改善箇所説明図

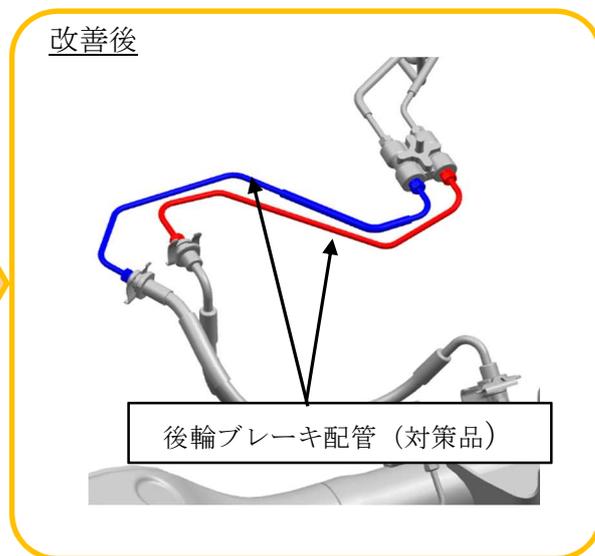
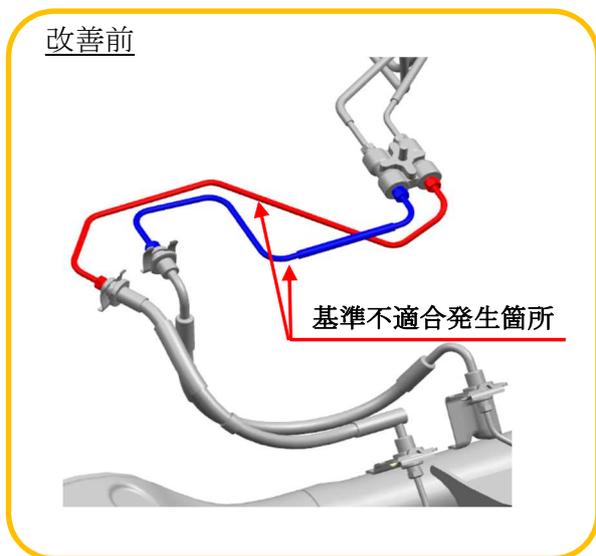
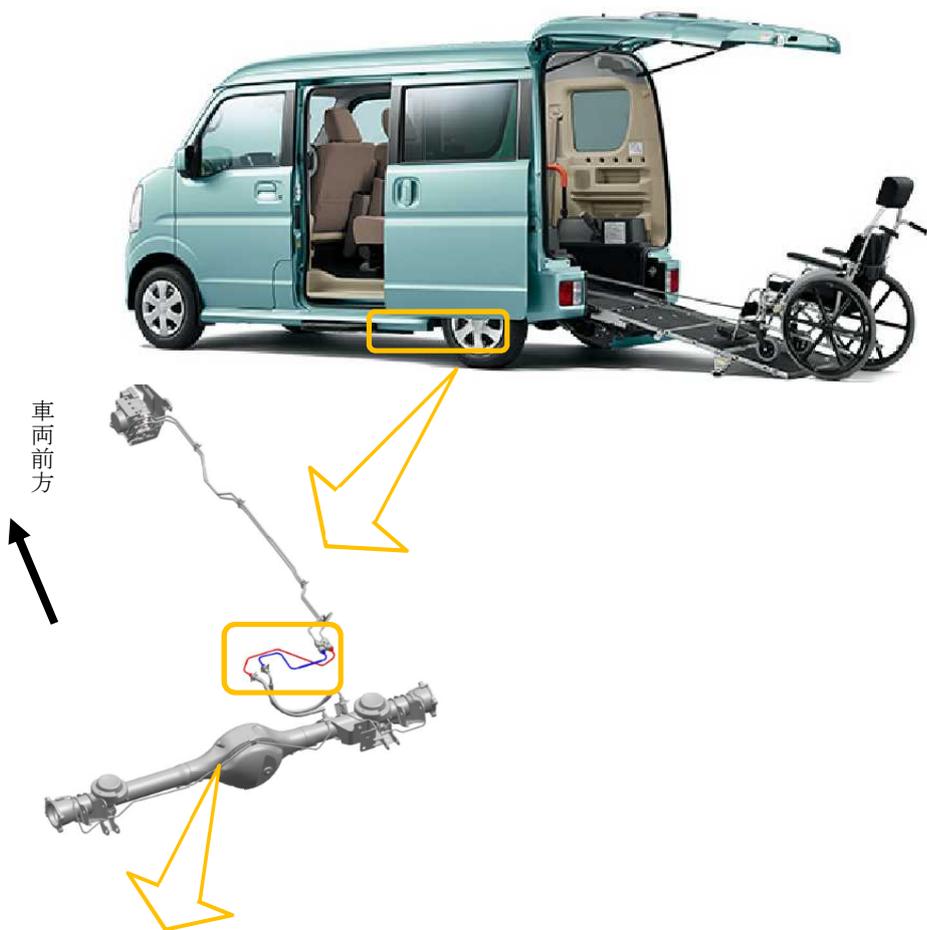
車いす乗降用スロープ装着車において、後輪ブレーキ配管の配索設計が不適切なため、当該配管が誤って配索されている。そのため、旋回時などに車両が横滑りした際に横滑り防止装置が正しく機能せず、最悪の場合、走行安定性を損なうおそれがある。

全車両、後輪ブレーキ配管を対策品に交換する。

注：  は、交換部品を示す。
